**ANEXO 9. Informe y contestación Dirección General de Obras Públicas.**

Modificación Puntual número 9 del Plan General y Especial de Santillana del Mar en varias parcelas, situadas en el entorno del Palacio de Peredo-Barreda

**INFORME SECTORIAL DE CARRETERAS AUTONÓMICAS RELATIVO A LA MODIFICACIÓN PUNTUAL Nº9 DEL PGOU DE SANTILLANA DEL MAR, PROMOVIDA POR OBRA SOCIAL DE LA CAJA DE AHORROS DE SANTANDER Y CANTABRIA. AYUNTAMIENTO DE SANTILLANA DEL MAR.**

**DOCUMENTO QUE SE INFORMA: APROBACIÓN PROVISIONAL (6-11-15) AL DOCUMENTO DE NOVIEMBRE DE 2014**

10.2. ORDENACIÓN: PLAN GENERAL Y ESPECIAL. FICHA DEL SECTOR S33

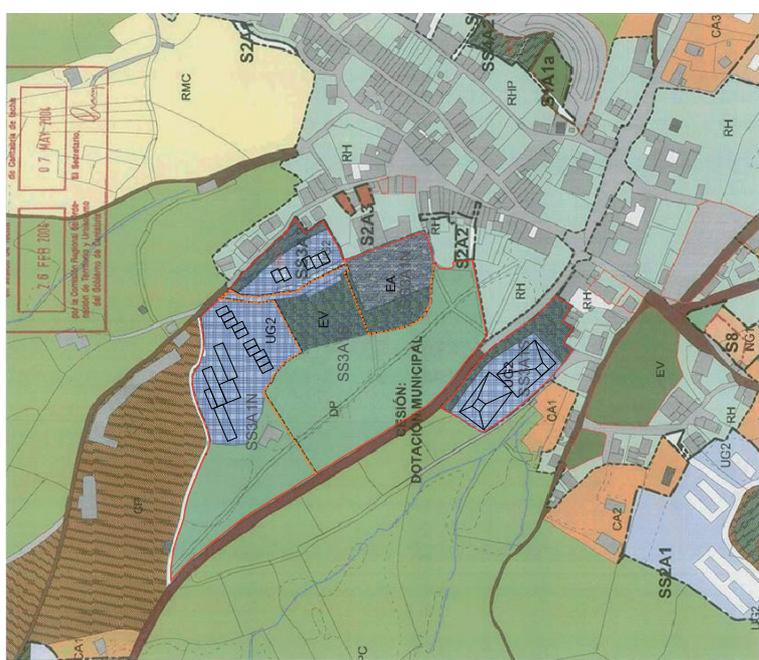
Un ajuste en la ordenación del área de la Unidad de Actuación SS3A1S, situada al sur de la carretera autonómica, CA-131, que no puede considerarse una modificación sustancial, reordenando el espacio verde, modificando su geometría y aumentando ligeramente su tamaño, al incluir un centro de transformación privado existente, y estableciendo un retranqueo del edificio destinado a usos hoteleros y comerciales de 18 metros a la arista exterior de la explanación de la carretera autonómica CA-131, retranqueo que se cumple en el punto más desfavorable de la ordenación pormenorizada orientativa propuesta.
